泊発電所3号炉 全交流動力電源喪失対策設備について (審査会合における指摘事項回答)

2022年12月21日

北海道電力株式会社

1. 審査会合指摘事項に対する回答

第10.1.3 図 直流電源設備単線結線図
(非常用のみ記載)

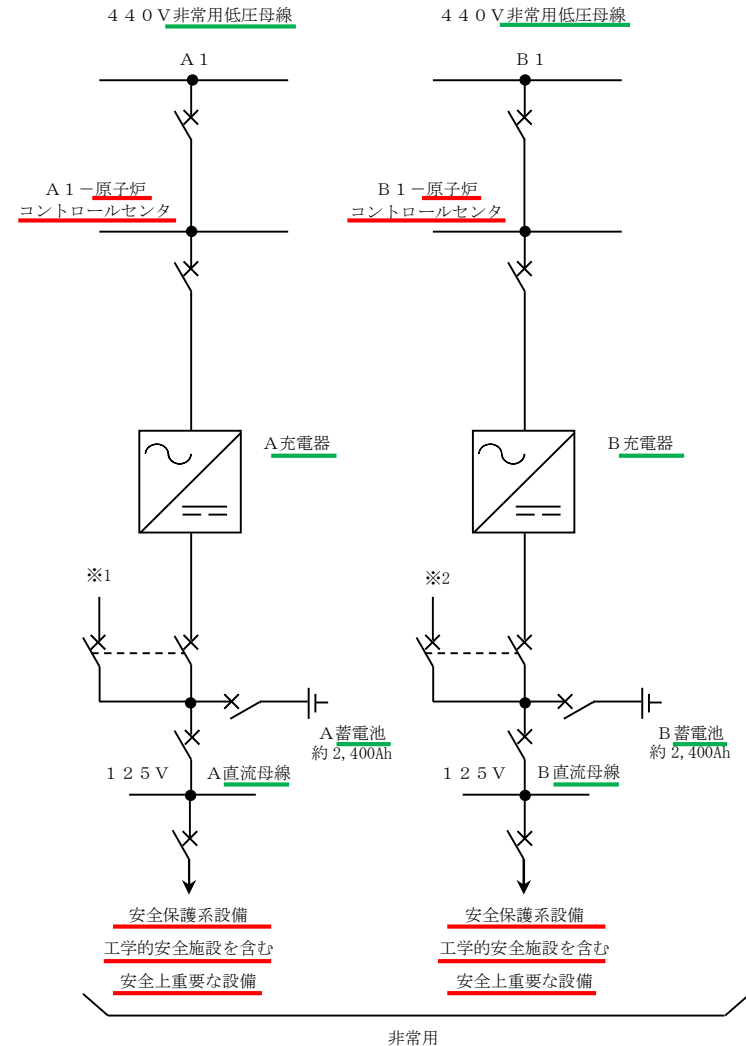
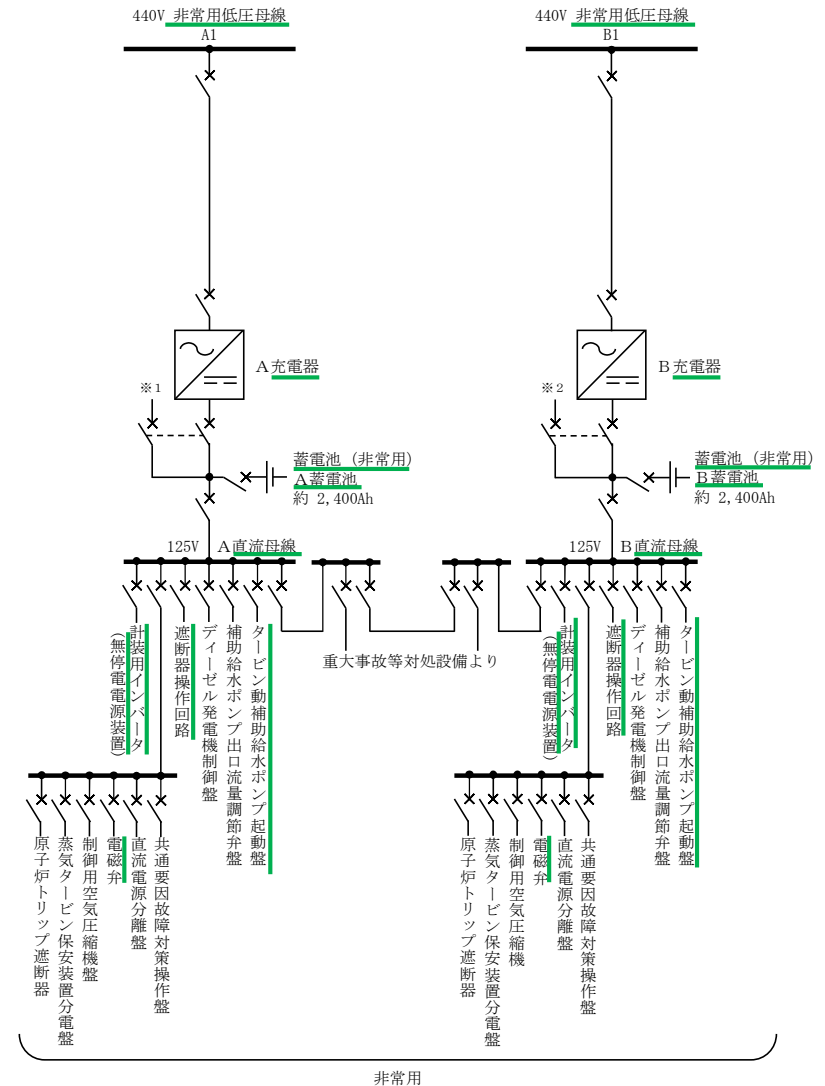
まとめ資料に関して、文章中に記載の設備名（蓄電池（非常用）、蓄電池（常用）、充電器、直流コントロールセンタ等）と図に記載の設備名（A蓄電池、C1蓄電池、A充電器、A1－原子炉コントロールセンタ等）が一致していない。適合性を説明する資料として、設備名を統一させることは行われていなければならない事項であるため、適切に修正すること。

赤線部: 文章中の設備名と図の設備名が一致していない。

2022年10月25日の審査会合資料では、直流電源設備の記載において文章中に記載の設備名と図に記載の設備名が一致していなかったことから、これらを一致させるよう資料の適正化を行った。（詳細を次頁以降に示す）

文章中の設備名と図の設備名が一致するように修正した。
